Nouveau théâtre en ville de Neuchâtel NE

Conclusions et recommandations du jury

1^{er} prix: Marie-Claude Bérix, Eraldo Consolascio, Zurich; collaborateurs: R. Schulthess, E. Maier, J. Guye, H. Gehrig
Extrait du rapport du jury

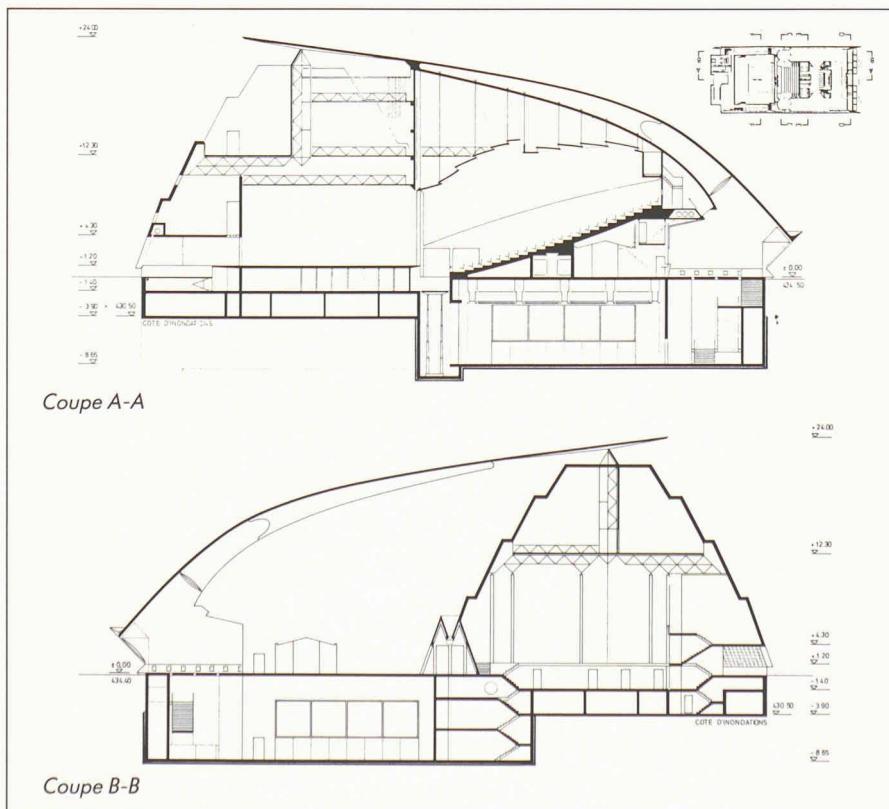
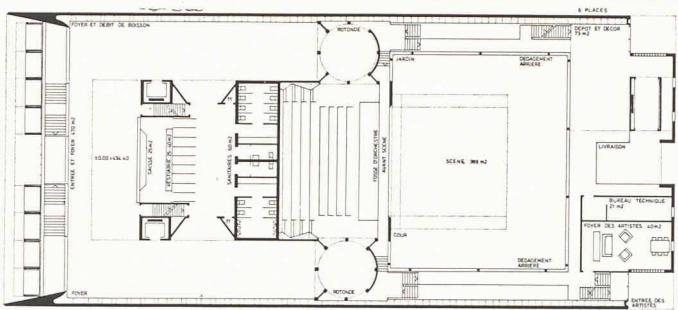
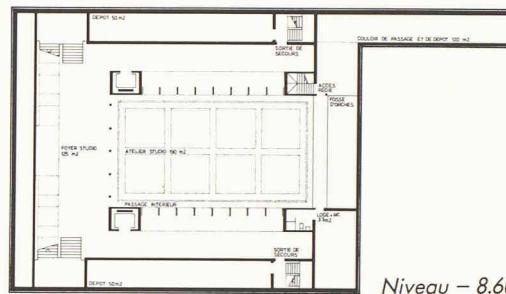
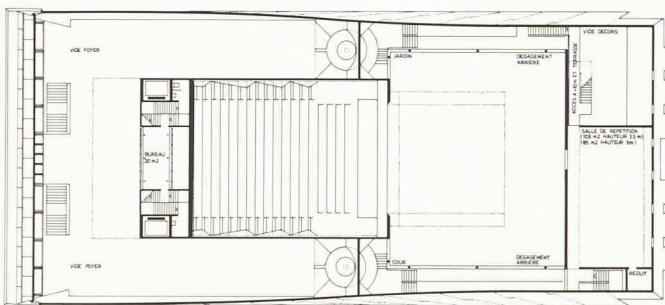
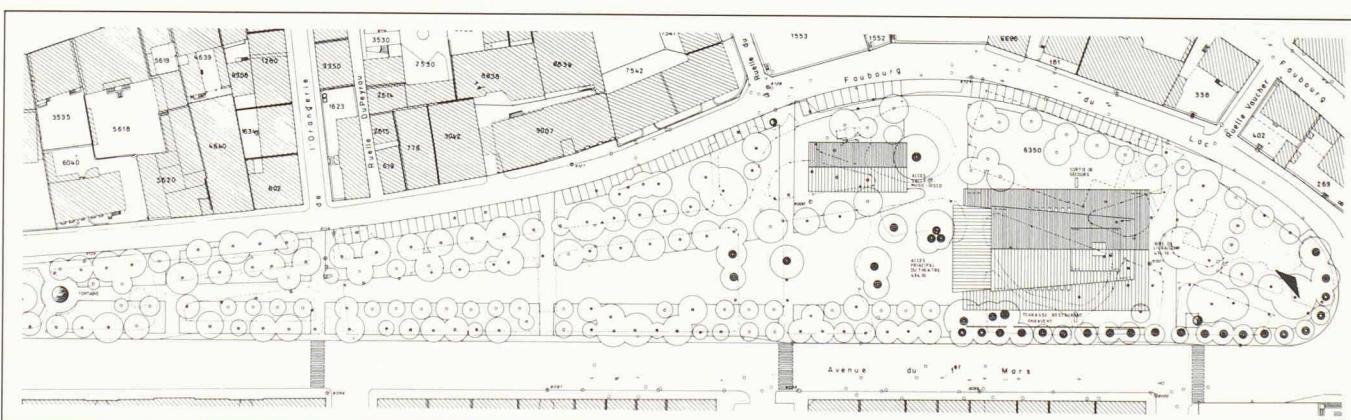
Ce projet très fort fascine, séduit et inquiète. Il fascine par la poésie qui naît du traitement des matériaux. Il séduit par sa clarté, sa cohérence et son homogénéité. S'il inquiète au premier abord par sa forme et sa façon de se poser dans le parc, l'analyse approfondie démontre qu'il est le fruit d'une pensée architecturale aboutie. Les aménagements extérieurs sont bien étudiés; le maintien de la promenade et de la rue de l'Orangerie sont heureux. La situation de la construction par rapport à l'axe de la rue Poutalès est précise. Le restaurant est séparé du bâtiment du théâtre, en dérogation par rapport aux conditions du programme. Ce choix se situe néanmoins dans la logique du parti pris.

La spatialité intérieure fortement dramatisée répond de façon très cohérente au caractère magique du projet. Le public pénètre dans un vaste foyer, dans lequel tombe une lumière zénithale qui descend le long des parois. L'espace réservé au spectacle lui-même est fortement marqué par ce qu'on pourrait appeler «la boîte dans la boîte», symbole visible et tangible de la présence du théâtre. L'accès à la salle à partir de deux rondes est conforme à l'esprit du projet. La hauteur du vide de scène est suffisante. La fosse d'orchestre est insuffisante dans sa partie ouverte. L'accès des décors est excellent pour la scène et pour le studio.

Le projet est caractérisé par une forme de salle qui, dans sa vue en plan, ne pose pas de problème, si ce n'est que la forme des parois latérales n'est pas tout à fait optimale en ce qui concerne la diffusion des sons. La coupe longitudinale proposée pour le plafond laisse aussi à désirer puisqu'elle ne favorise que d'une manière insuffisante une bonne distribution de l'énergie sonore sur le plan d'écoute. La disposition des locaux n'est pas tout à fait idéale, vue sous l'aspect des nuisances sonores relatives. En ce qui concerne l'acoustique, ce projet est valable dans son ensemble.

2^e prix: *Daniele Marques, Bruno Zurkuchen, Lucerne; collaborateurs: M. Mach, M. Ragonesi*

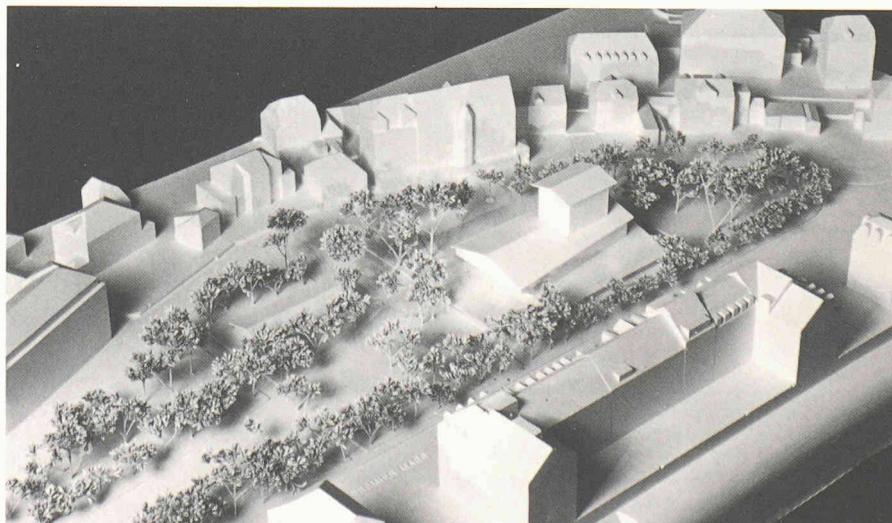
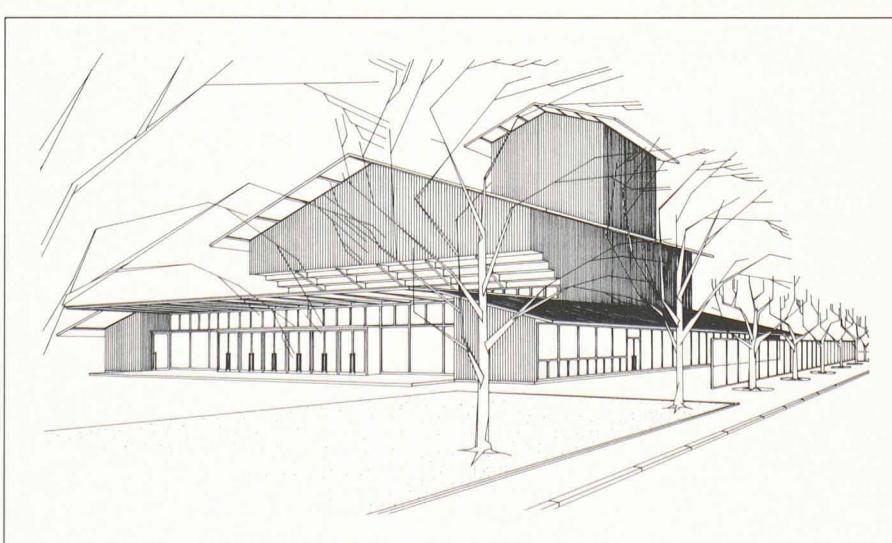
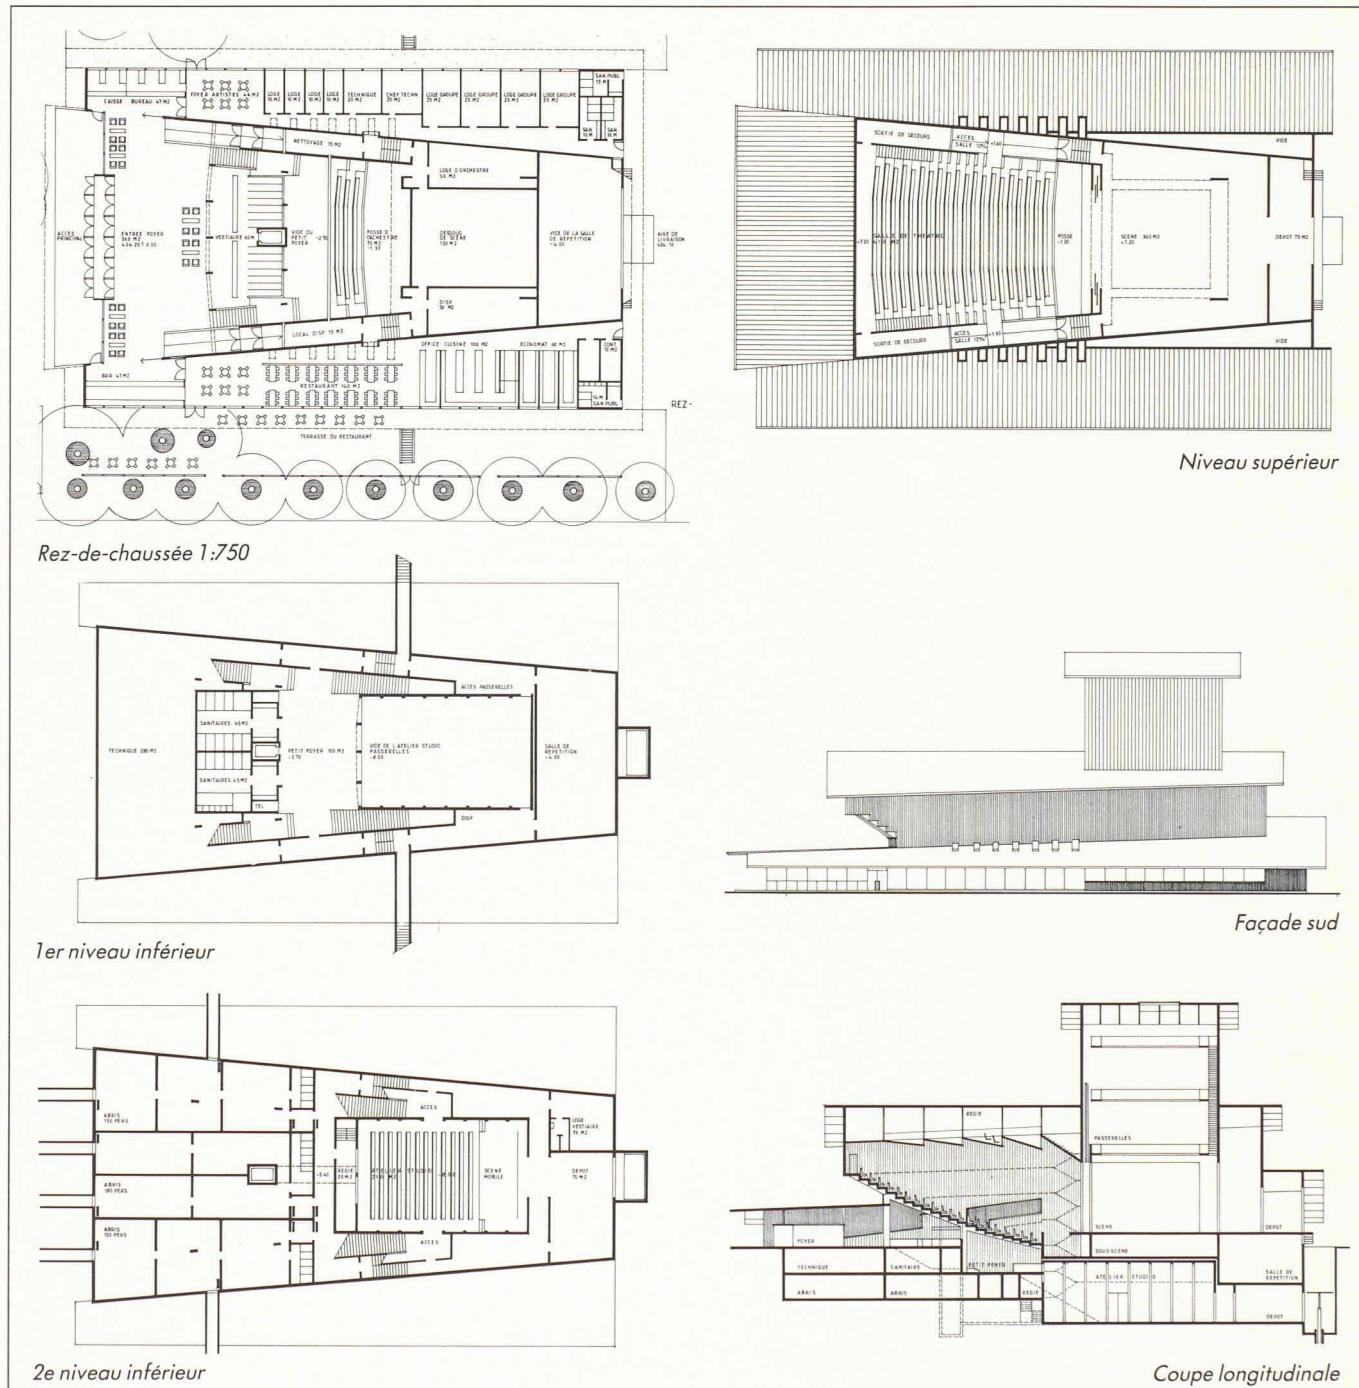
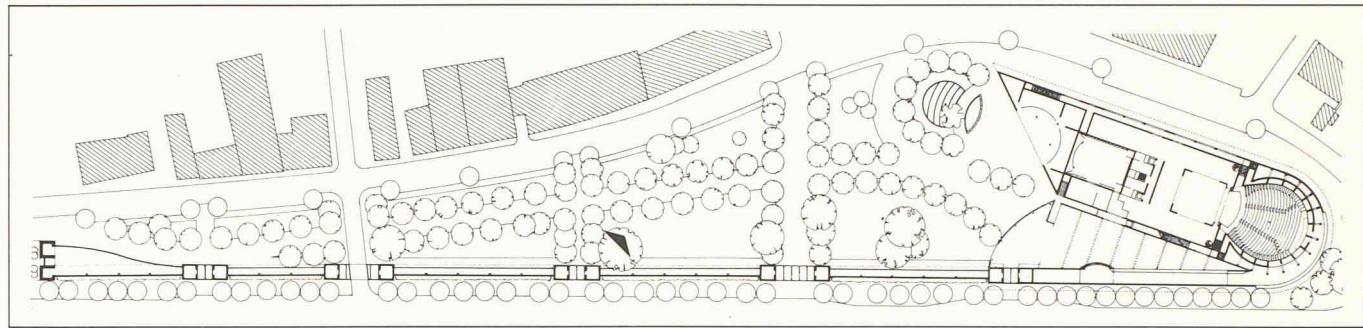
Modestement, avec une belle simplicité, les auteurs prennent une position cohérente et ferme: le bâtiment respecte le parc, il est discret, élégant, mais il ne s'affirme pas en force. Le jury a été sensible à la grande finesse de ce projet, qui découle d'une analyse fouillée du lieu. Sa position précise parallèle à l'avenue du 1er Mars maintient le caractère du parc sans tentative de l'urbaniser. Il renforce la promenade existante depuis le monument de la République et comble le vide de la Rotonde par une implantation d'arbres reconstituant ainsi la continuité du parc au nord. Avec une très grande économie de moyens, l'auteur propose une volumétrie parfaite-ment cohérente avec son contenu: trois volumes, trois fonctions.

La spatialité intérieure est en parfaite harmonie avec l'architecture extérieure. Le hall d'entrée bien éclairé et suffisamment dimensionné ouvre fort heureusement sur toutes les fonctions principales du théâtre dans un certain ordre hiérarchique. Le rapport scène-salle est bon et la visibilité correcte pour toutes les places. On regrette l'insuffisance des dégagements latéraux de la scène et le fait qu'il n'y a ni loge ni foyer des artistes au niveau du plateau.

La salle proposée, trapézoïdale dans sa vue en plan, est tout à fait traditionnelle et ne pose en soi pas de problème particulier du point de vue acoustique. De ce même point de vue, la ligne choisie pour le plafond suspendu n'est pas optimale. Avec la disposition des locaux adoptée, aussi bien la salle que l'atelier-studio sont bien protégés des immissions sonores provenant de l'extérieur. Dans son ensemble, ce projet présente des qualités acoustiques évidentes.

3^e prix: Vincent Mangeat, Nyon; collaborateurs: O. Pina, G. Mann, P. Bouvier, T. Bruttin, L. Felder, R. Gasparro, L. Savioz, P. Wahlen

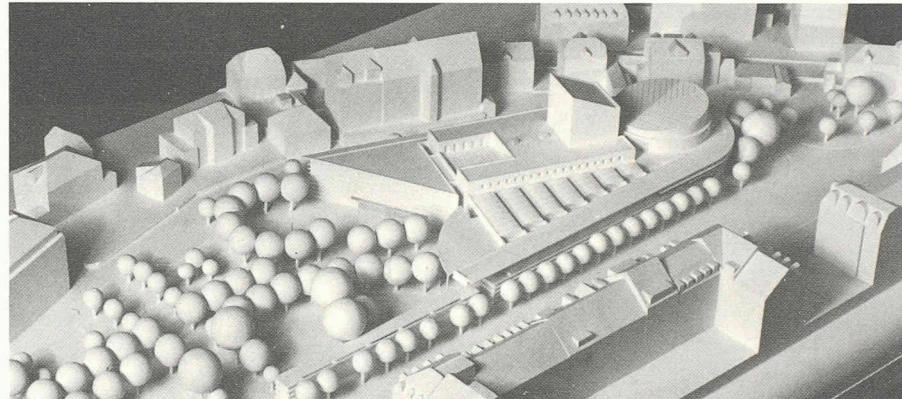
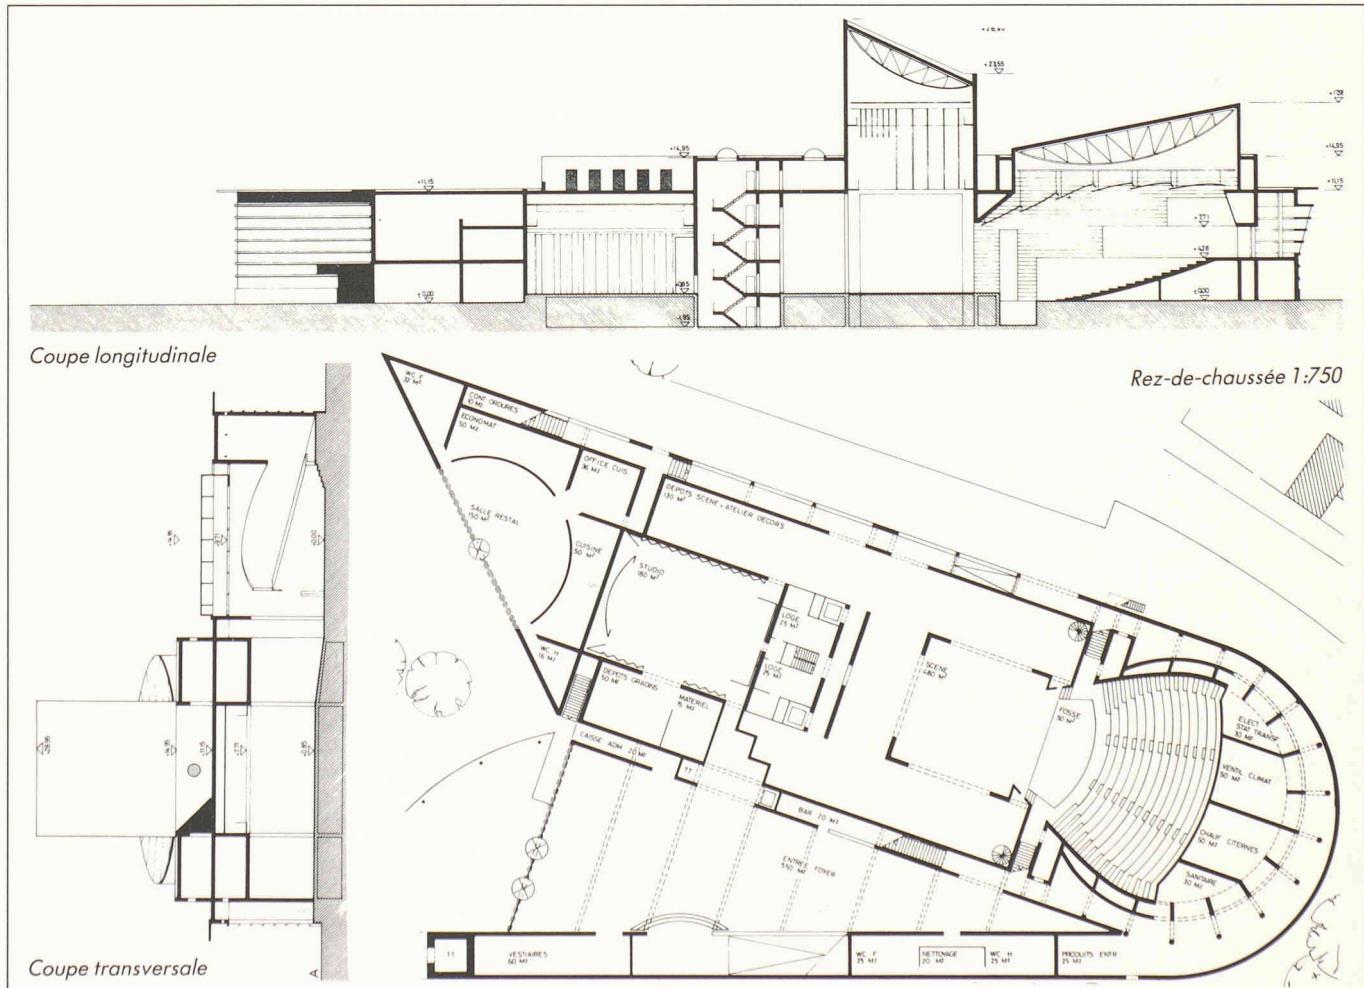
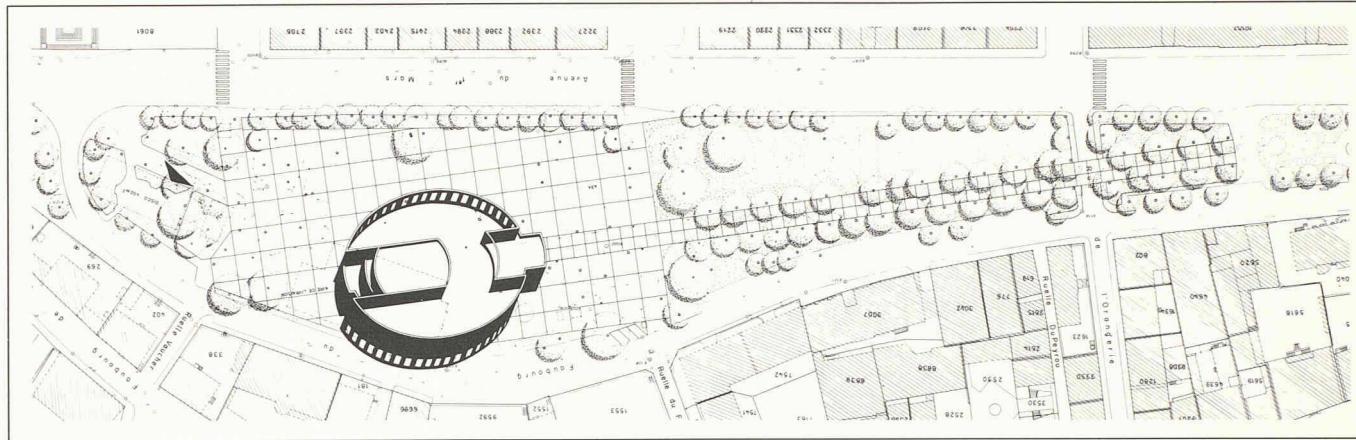
Ce projet procède à une réflexion très intéressante sur la ville. Il propose un concept unitaire et global d'un parc en forme de théâtre. Il fait partie intégrante du tissu de la ville et forme un «cadre» au parc; il reconnaît, par son implantation, le vis-à-vis des bâtiments au nord et au sud. Les circulations sont bien étudiées. La volonté d'exprimer en volume les principales fonctions du théâtre est appréciable. Elle nuit toutefois à la sobriété de l'ensemble et trompe sur l'échelle véritable du théâtre. Le traitement des façades est très subtil et cohérent. L'entrée se fait par un lieu couvert, conduisant à un grand foyer en forme de triangle, lumineux, donnant largement sur un parcours montant, avec vue sur l'espace foyer. L'esprit du projet se poursuit jusque dans l'architecture générale de la grande salle. S'agissant de technique théâtrale, on relève des points particulièrement positifs qui sont: la dimension des dégagements, l'emplacement de la régie, l'accès des décors, la situation et le volume du stu-

dio. Eléments négatifs: une cage de scène trop étroite; l'inclinaison des gradins est insuffisante et le rapport scène-salle n'est pas bon.

Le projet présente une salle de forme circulaire, délimitée par une enveloppe cylindrique nullement structurée, qui peut être à l'origine de focalisations

sonores gênantes. Pour ce qui est du plafond suspendu, celui-ci ne présente pas une ligne tout à fait optimale. Un point très positif est l'absence totale d'interférence sonore gênante entre la salle et l'atelier-studio. Par contre, l'emplacement proposé pour la discothèque n'est pas envisageable. Dans son ensemble, ce projet n'est pas satisfaisant du point de vue acoustique.
